資料－１

『第１回 手取川水系流域委員会』での意見とその対応

河川整備計画対象区間

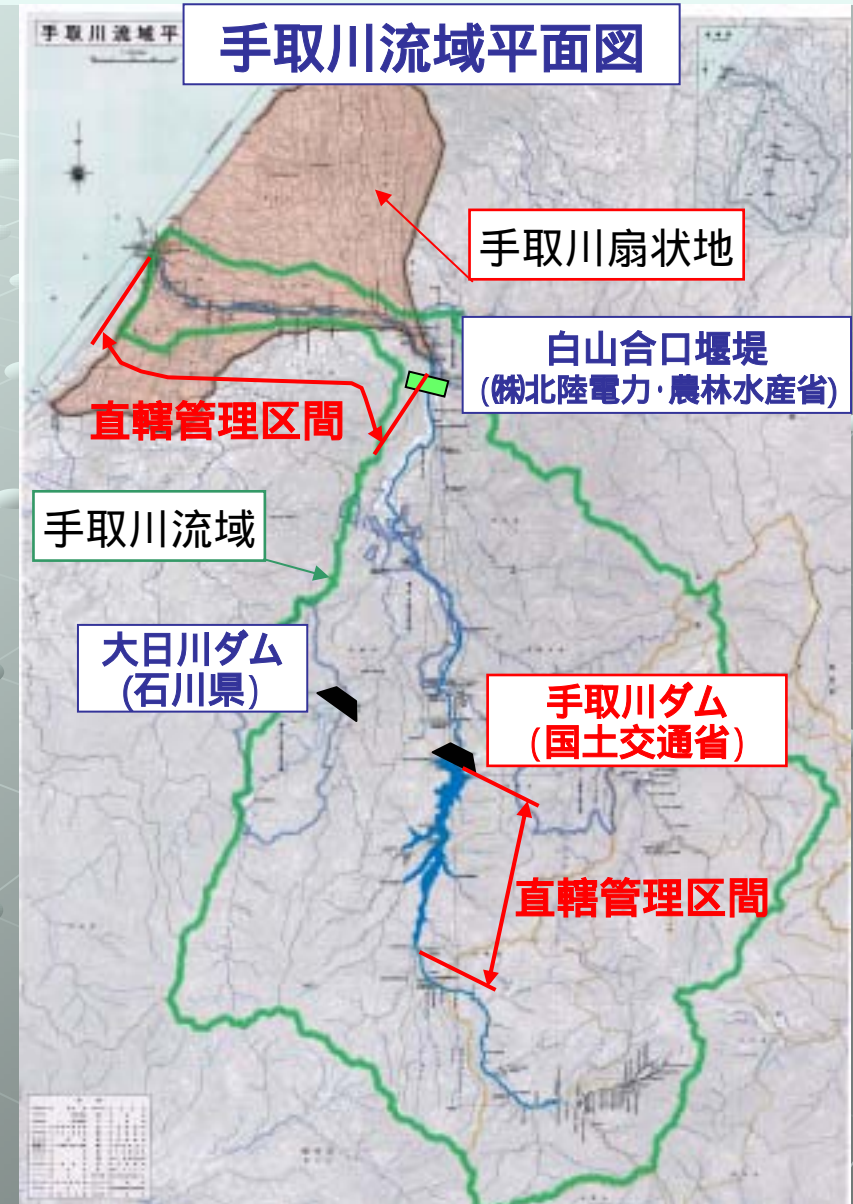
分類	意見	対応(案)
流域圏の設定について	水文学でいう流域という考えにとらわれることなく、手取川扇状地を含むさらに広い領域を見据えた流域圏という考え方で議論してほしい。	水文学的な流域という設定ではなく、地域や環境面でのつながりを考慮しながら、広域的な範囲を考えながら検討(別紙－１参照)
	環境を考える際には、流域という概念を水文学的に限定せず、川の流れている周りの地域の環境の柱として位置づけながら、考えていくべきである。	
	直轄区間のみでなく、流域全体に目を向けた計画としてほしい。	
生物について	魚は水涸れが起きては移動できないし、横断工作物等の障害物などがあっても移動ができず、魚にとって非常に棲みづらい状況である。しかし、下流部で生息するトヨは地下水の自噴する場所でないと生息できないが、その地下水の涵養をするために現状では、横断工作物等により農業用水を取水している。非常に難しい問題を抱えている。	魚類の遡上・降下や生息環境への配慮を検討 (手取川の課題: 37 ページ)
	鉄筋コンクリートの建物を造るようになってから手取川の砂はどんどんとられてしまい、石だらけになった。河原の昆虫はどんどん数が減り、中には絶滅したものもある。	手取川の前風景である石の河原の再生に向けて検討(手取川の課題: 35、36 ページ)
	その場所で一度絶滅した種を移植・復元するのは容易ではない。	
	自然環境、特に生物の評価には長期間のモニタリングが必要。	自然環境等の継続的なモニタリングを実施(河川水辺の国勢調査、多自然型川づくり追跡調査等)
	適切な評価を行うためにも、事後調査等をしっかりやらないといけない。気象・水文等の観測も大事だが、同時に生物調査も行ってもらいたい。	
	日本的に鳥類の繁殖地が減少している。また、レッドデータブックのコアジサシ、オオタカ等たくさんの野鳥が利用している。	樹林とのバランスを考えた石の河原の復元、コアジサシの繁殖地の保全を検討(手取川の課題: 35～37 ページ)

直轄管理区間である河口から白山合口堰堤までの17.3kmの区間と上流の手取川ダム区間20.0kmの整備を進めることにより、流域全体の質の向上を図ります。
